**OGGETTO: OSSERVAZIONI RELATIVE AL PROGETTO DI INSTALLAZIONE DI N.32
AEROGENERATORI IN PROVINCIA DI IMPERIA**

CODICE IDENTIFICATIVO: ID 12674

**NOME IDENTIFICATIVO: PROGETTO DEL PARCO EOLICO DENOMINATO "IMPERIA MONTI
MORO E GUARDIABELLA" DELLA POTENZA COMPLESSIVA DI 198,4 MW DA REALIZZARE
NEI COMUNI DI AURIGO, BORGOMARO, CASTELLARO, CIPRESSA, DOLCEDO,
PIETRABRUNA, PIEVE DI TECO, PRELÀ, REZZO CON STRADA DI ACCESSO IN SAN
LORENZO AL MARE E COSTARAINERA (IM).**

Figura 4-Immagine con scala erronea degli aerogeneratori, presente all'interno del documento 22109_EO_DE_GN_D_03_0047_A_visibilita_follia-signed

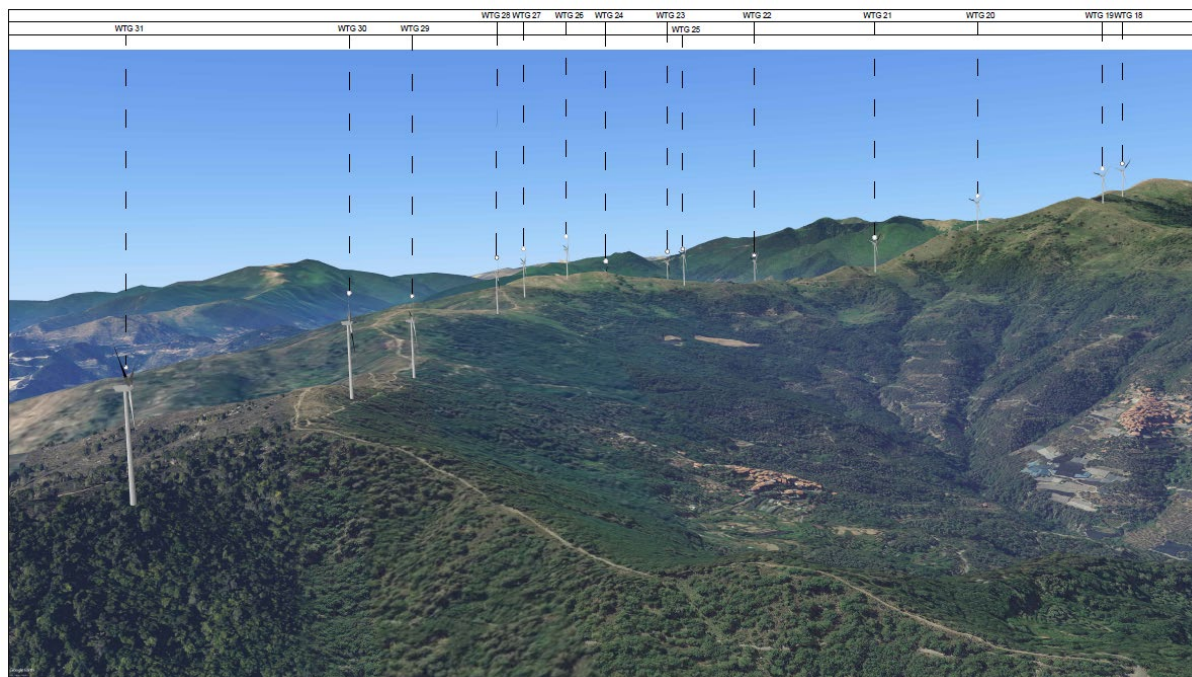
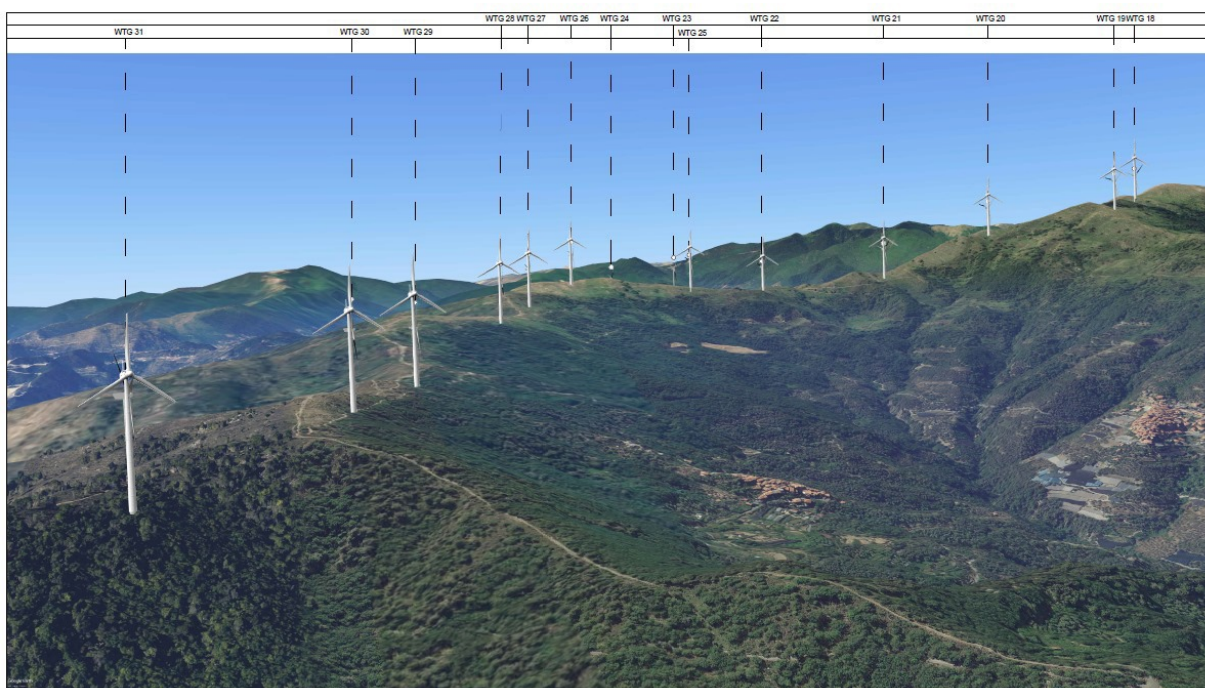
3. All'interno del documento 22109_EO_DE_GN_D_03_0047_A_visibilita_follia-signed si riscontrano immagini fotorealistiche degli aerogeneratori evidentemente errate dal punto di vista della scala rappresentativa.

Gli aerogeneratori nell'immagine sopra sono rappresentati molto più piccoli di come dovrebbero essere e inducono a una sbagliata interpretazione della realtà. Si fornisce immagine correttiva (in basso) con una scala più rappresentativa dell'impatto che le macchine avranno sul territorio:

Figura 5-Immagine con scala corretta degli aerogeneratori

Figura 10- Nell'immagine tratta dal Geoportale della Regione Liguria, sono evidenziate le zone Habitat Rete Natura 2000, la biodiversità e i corridoi ecologici per ambienti boschivi / aperti / acquatici

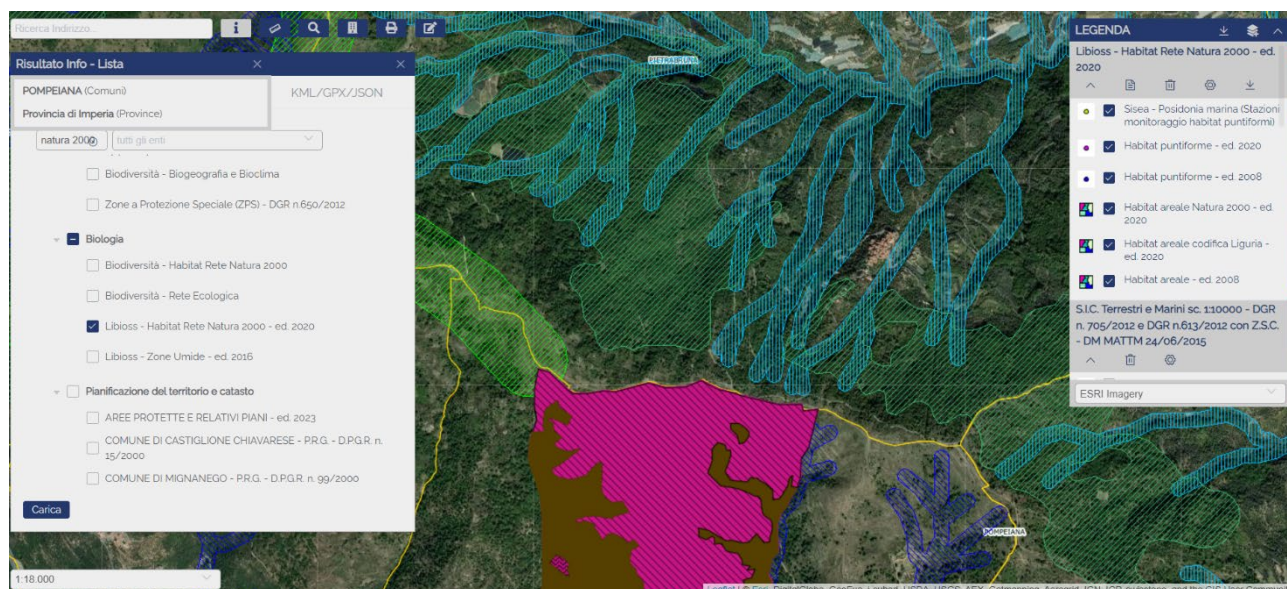
Nonostante nell'Avviso Pubblico non sia stato compilato il paragrafo relativo all'interferenza con possibili aree afferenti alla Rete Natura 2000: SIC, ZSC, ZPS, si evidenzia la presenza diffusa di aree protette della Habitat Rete Natura 2000, corridoi ecologici e tappe di attraversamento di numerosissime specie, delle quali alcune in via di estinzione.

Si riscontra inoltre l'assenza di adeguate analisi vegetazionale, floristica e faunistica necessarie ai fini della scelta del sito di progetto.

Figura 11- Dal Geoportale della Regione Liguria, le aree percorse da incendi 2013-2022

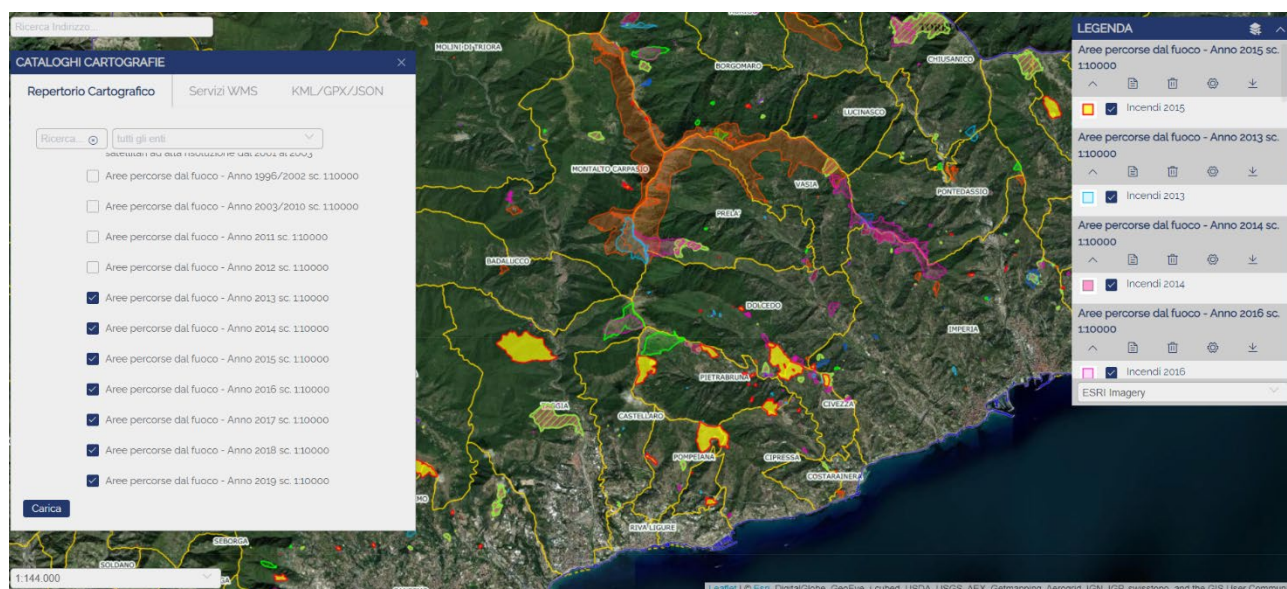
Si sottolinea, inoltre, che le aree interessate dal progetto sono aree fortemente interessate da **incendi boschivi**. In tal senso, la presenza di aerogeneratori di altezza superiore ai 200 m costituirebbe un impedimento agli operatori e ai loro mezzi (Vigili del Fuoco e Canadair).

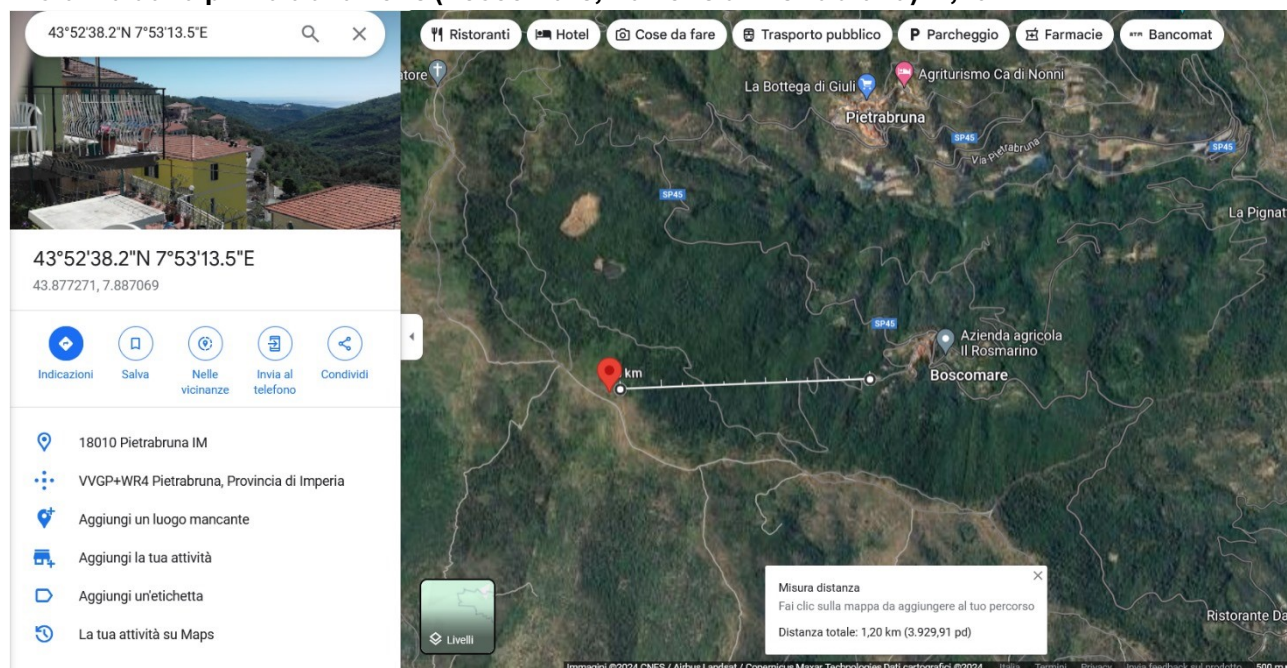
b) minima distanza di ciascun aerogeneratore dai centri abitati individuati dagli strumenti urbanistici vigenti non inferiore a 6 volte l'altezza massima dell'aerogeneratore;

Il progetto prevede che gli aerogeneratori abbiano un'altezza compresa tra i 206 m e i 210 m di altezza; pertanto, dovendo rispettare la normativa in oggetto, **ogni turbina dovrebbe essere posizionata ad almeno 1236 m di distanza dalle abitazioni**. Dalla documentazione di progetto fornita, si riscontra che **almeno 5** turbine intorno a Pietrabruna e Boscomare (nr. 28, 29, 30, 31, 32) si trovano in posizione limite o non rispettano i requisiti previsti.

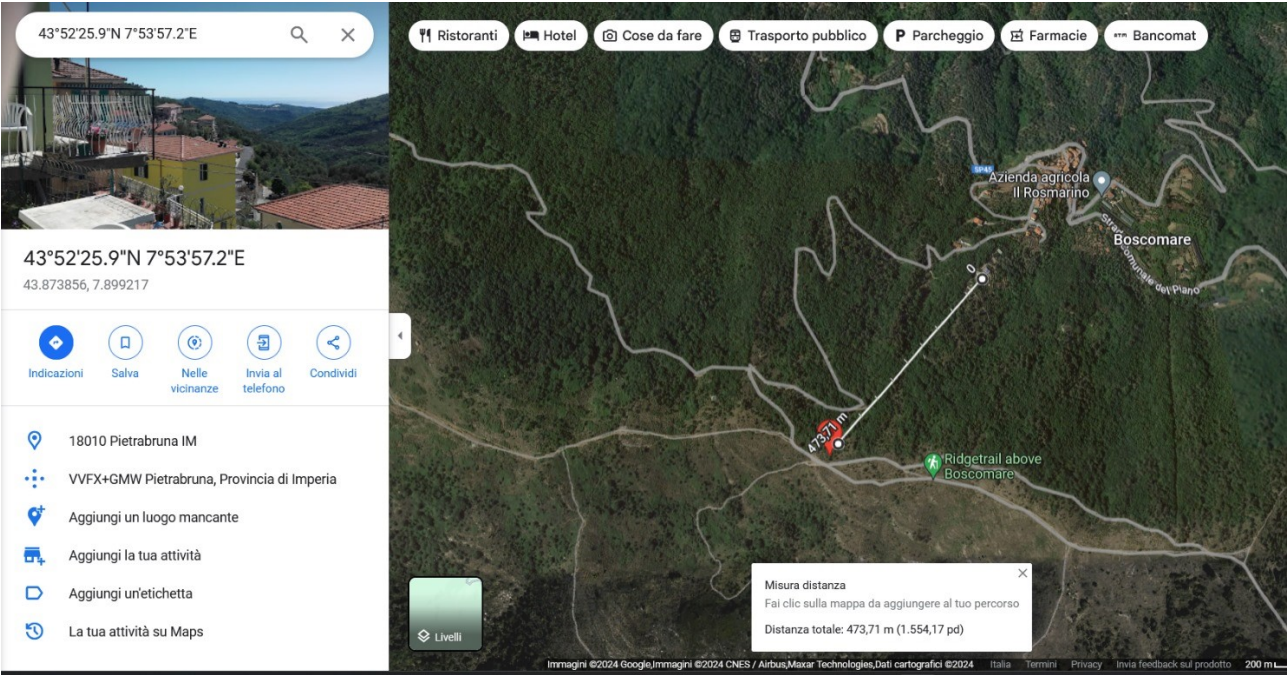
Aerogeneratore n. 29

Distanza dalla prima abitazione (Boscomare, frazione di Pietrabruna): 473,71 m

Aerogeneratore n. 30

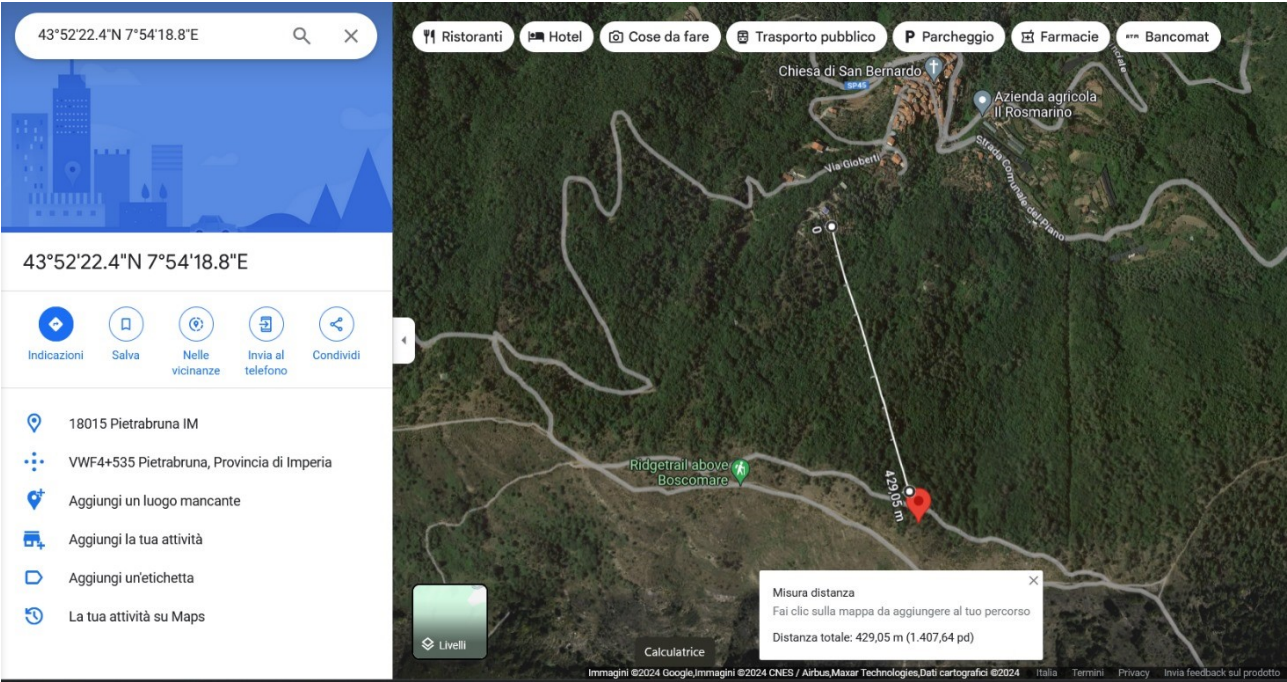
Distanza dalla prima abitazione (Boscomare, frazione di Pietrabruna): 429,05 m

Aerogeneratore n.31

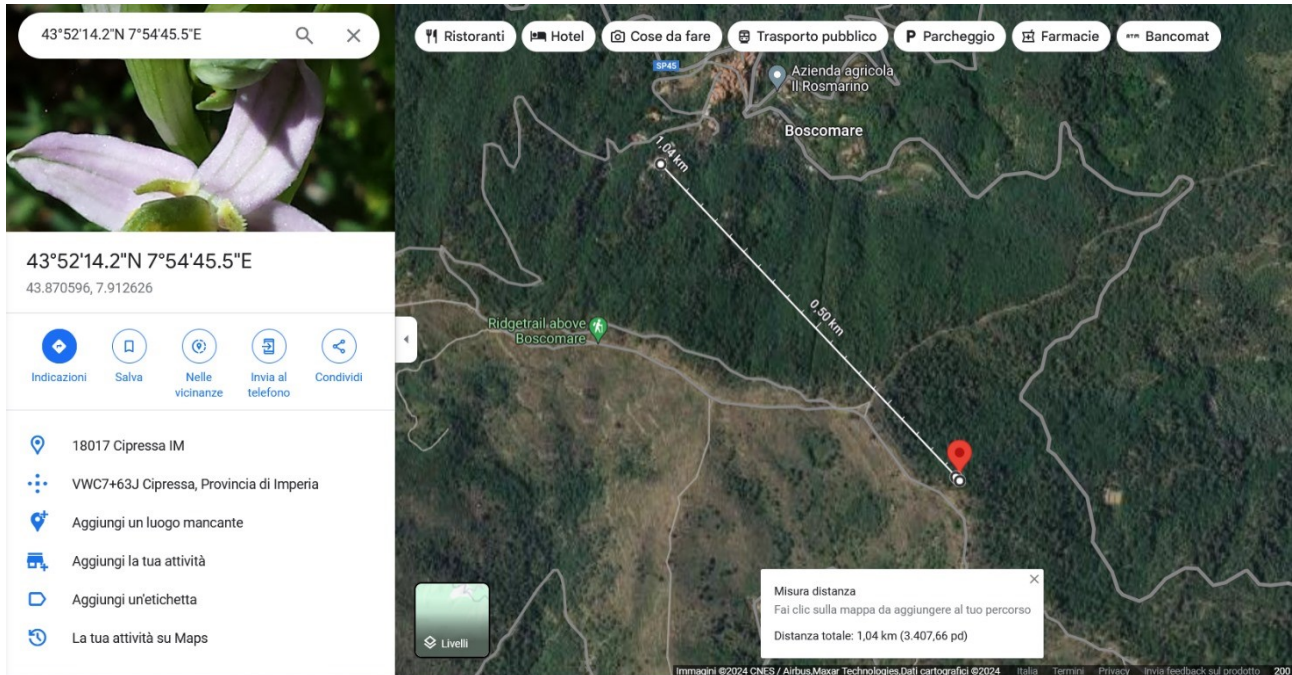
Distanza dalla prima abitazione (Boscomare, frazione di Pietrabrugna): 1,04 km

Aerogeneratore n. 32

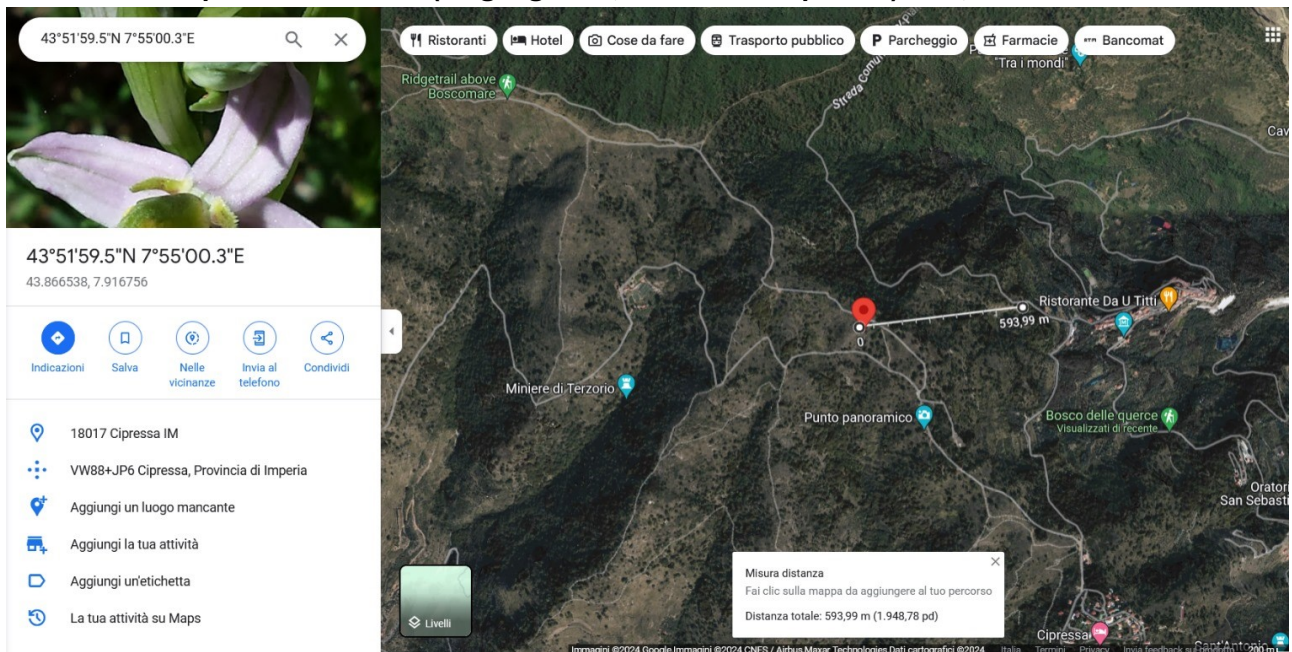
Distanza dalla prima abitazione (Lingueglietta, frazione di Cipressa): 593,99 m
